品番	CS978B	品名	腰掛式タンク密結形サイホン防露便器	1 / 4
----	--------	----	-------------------	-------

衛生陶器補修品互換性情報	No. E0015
件名 大便器排水ソケット (HH05002) 化粧キャップユニットの互換性の件	
主な対象大便器 CS20／AB／ABH／B／BH・CS30／B／BH・CS80／AB／ABH／B／BH・ CS90／B／BH・CS978AB／B／BH・CS979B／BH・CS81／B／BU／U・CS86B／BH・ CS87／B／BU／U・CS88／B／BH・CS380B／BH 他 ※リモデル用品番は対象外 (BM／ABM／BHM)	
新旧製品の違い	
■排水ソケット旧型 (発売 ～ 2009/09出荷分) 化粧キャップユニット HH03007 HH05002 (旧) 手締め式は新旧OK 六角ボルト 座金・パッキン 合計 3 枚	■排水ソケット新型 (2009/09出荷分 ～) 化粧キャップユニット HH03007S HH05002 (新) 六角式は新型にはNG 手締めボルト ボルトセットは 2007/05～ 手締め式に変更 座金・パッキン 合計 2 枚
《ポイント》 化粧キャップユニットは、現在ボルトが手締め式になっていますが、旧型は六角式です。HH05002 (新) は手締めボルト専用の排水ソケットですので、HH03007 (六角ボルト式) では、排水ソケット (新) のナット部に届かない可能性があります。排水ソケット交換の際は、現場のボルトが六角式の場合は手締めボルト式 (HH03007S) に交換願います。化粧キャップユニットのみの交換の場合はHH03007Sで互換性はあります。

衛生陶器補修品互換性情報		No. E0009
件名 便器固定片についての互換性		
対象品 固定具類：HH04003・HH04024		
新旧部品の違い		
発売初期製品（HH04003：廃番） （旧型：2000年2月～2006年8月） 便器固定片バンド式仕様 		現行製品（HH04024） （新型：2004年6月～ ） 便器固定片位置決めシート仕様 
《ポイント》 ・固定具類は途中で仕様変更されており、新旧では、固定片の形状、取付位置、ねじ止め数が違うため部品単位での互換性はありません。 補修の際は、現行の固定具類一式（位置決めシート同梱）HH04024を手配し対応ください。 ・発売初期は、便器固定片はバンド式でねじ1本での固定。 ・現行品の便器固定片は山型でねじ2本固定。 （位置決めシートで固定位置のけがき必要）

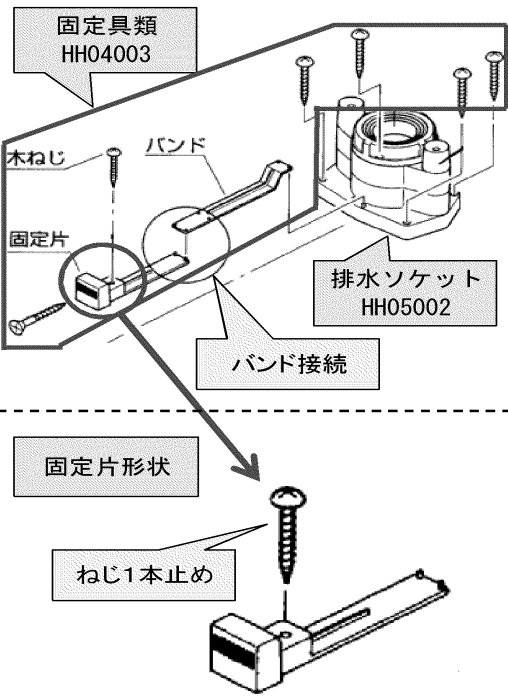
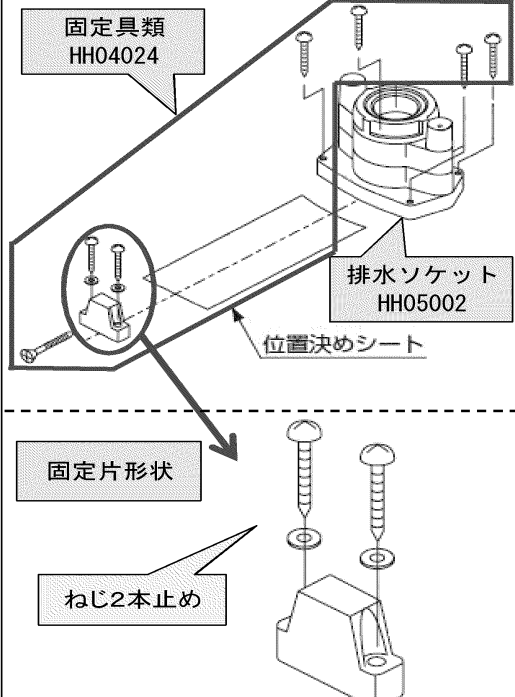
- ・大便器排水ソケット (HH05002) 化粧キャップユニットの互換性の件
- ・便器固定片についての互換性

図番	発注品番	品名	希望小売価格 (税込価格) 注1	数量	材料	備考
01	HH03007S	化粧キャップセット	¥ 960 (¥ 1,056)	1		
02	HH04024	固定具類	¥ 2,250 (¥ 2,475)	1		旧品番：HH04003。分解図の互換性注意情報参照ください。
03	HH05002	床排水ソケット	¥ 1,700 (¥ 1,870)	1
